第16回 特定兼用キャスクの設計の型式証明等に係るヒアリング（2023年1月17日）

Doc. No. MA035B-SC-V06 Rev.1

発電用原子炉施設に係る特定機器の設計の 型式証明申請 (審査会合コメント回答)

2023.1.17
日立造船株式会社

図1 応力-破断時間プロット

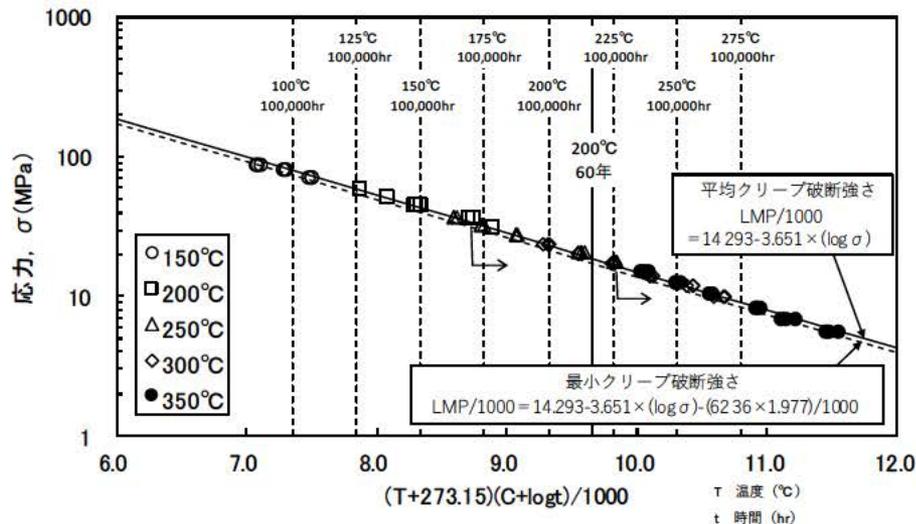
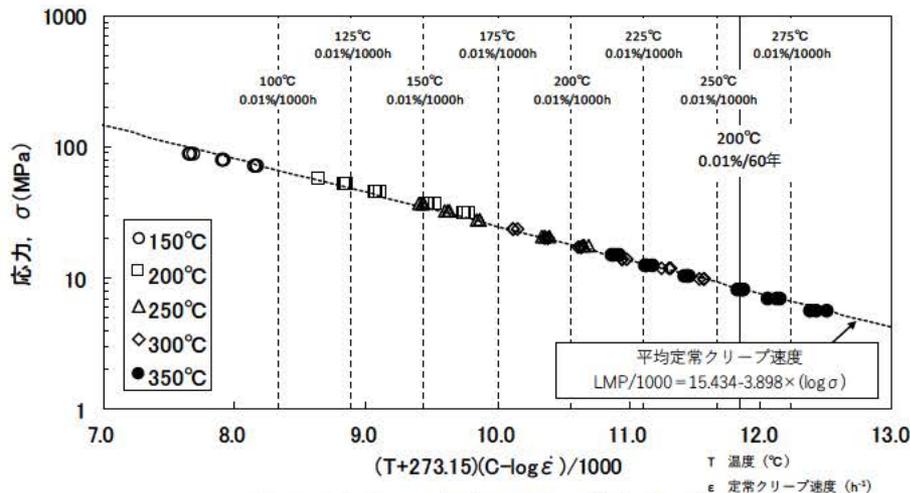
許容引張応力S値を設定する上で実施されているクリープ試験について、3000時間までの試験が完了し10,000時間まで実施することだが、終了する見通しは立っているのか。
一部の試験が継続中であると型式の承認に影響すると思われる。クリープ特性の考慮に試験結果が影響する場合は、今後の会合で説明し、申請書のS値を変更する場合は補正すること。

クリープ試験は一部の試験片が未破断であるが、残存する全ての試験片が10,000時間を経過しており、クリープ速度が定常クリープ域から加速クリープ域に遷移していることから、許容引張応力の評価に必要な定常クリープ域のクリープ速度（定常クリープ速度）の取得が完了しているものと判断できるため、2023年1月17日（試験時間：12,648h）までのデータを用いて整理し、許容引張応力（S値）を補正する。（一部の試験片を未破断として試験を終了）

なお、仮にクリープ試験を試験片が破断するまで継続した場合、試験時間が想定した破断時間を既に超えていることから、このデータを用いて許容引張応力（S値）を評価すると評価値が上昇することとなる。

しかし、バスケットに生じる貯蔵時の発生応力は1MPa未満であり、HZ-A3004は最高使用温度の200℃において15MPa以上の許容引張応力を有することから、試験結果の一部を未破断として取り扱ったとしても特に設計上の問題とはならない。

図3 Al-Mg合金の熱伝導率と温度の関係に及ぼすMg添加量の影響※2

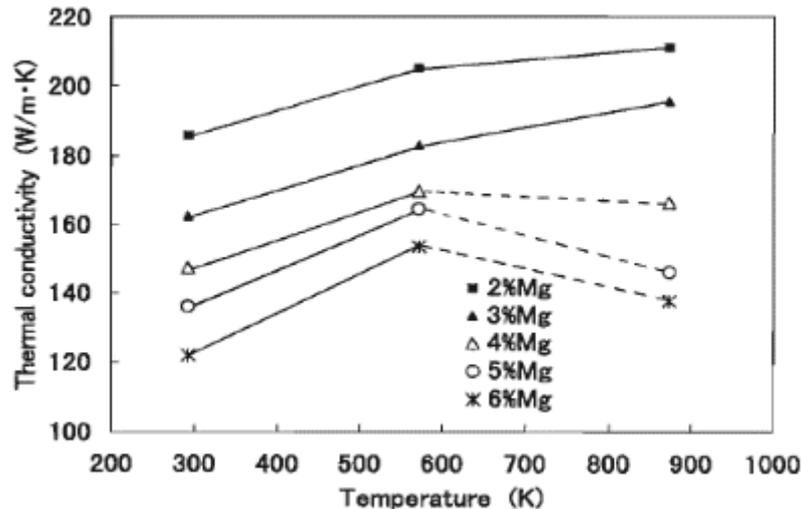
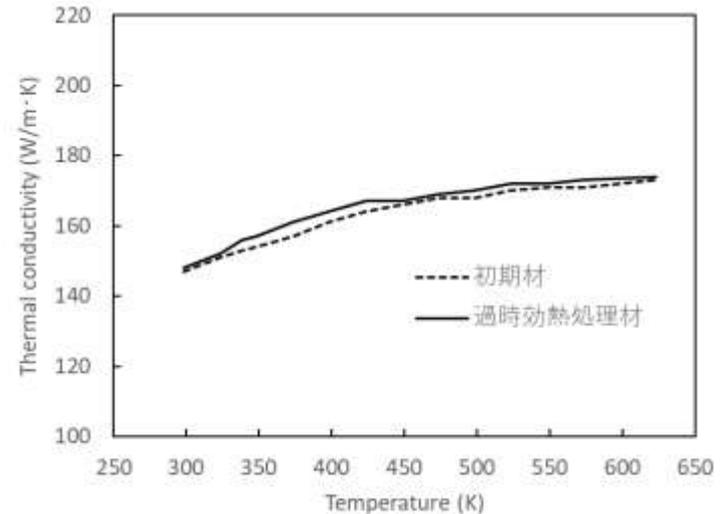
60年の設計貯蔵期間を経てもHZ-A3004はMn系分散相による分散強化とMgによる固溶強化が期待できるとあるが、強度とは別に伝熱機能への影響はないか。

アルミニウムの導電率、熱伝導率などの物理的性質は、アルミニウムの純度の影響が大きく、純度が高くなるほど、導電率、熱伝導率は高くなる。※1

図3にAl-Mg合金の熱伝導率と温度の関係に及ぼすMg添加量の影響を示す。

経年変化によりアルミニウム合金の純度が変化することはなく、熱伝導率などの物理的性質に有意な変化は生じない。

また、熱物性に対する60年の設計貯蔵期間における熱ばく露に伴う過時効の影響については、補足説明資料1-1 9.1項においてHZ-A3004の初期材と過時効熱処理材の熱物性値が試験で確認されており、試験結果から初期材と過時効熱処理材の熱物性値に有意な差のないことを確認している。

図4にHZ-A3004の初期材と過時効熱処理材の熱伝導率と温度の関係を示す。

したがって、熱物性に対する60年の設計貯蔵期間における熱ばく露に伴う過時効の影響は、無視し得るほどに小さいと推察されることから伝熱機能への影響はない。

Hitz-P24型本体内部圧力の経時変化

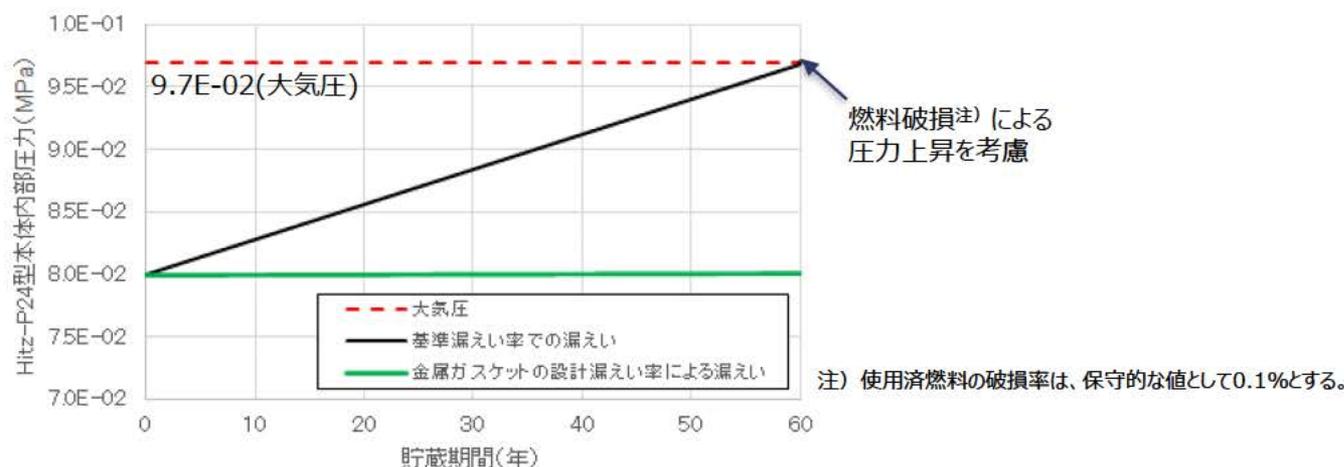
第15回審査会合 資料 1 – 1 最低温度の変更に伴う閉じ込め機能の評価の変更箇所

Hitz-P24型に用いる金属ガスケットの漏えい率は基準漏えい率に対し、小さいことを確認した。

以上のとおり、設計貯蔵期間中に特定兼用キャスク本体内部を負圧に維持できる設計としている。また、一次蓋と二次蓋の間の圧力を監視できる構造としている。したがって、Hitz-P24型の閉じ込め機能に係る設計方針は妥当である。
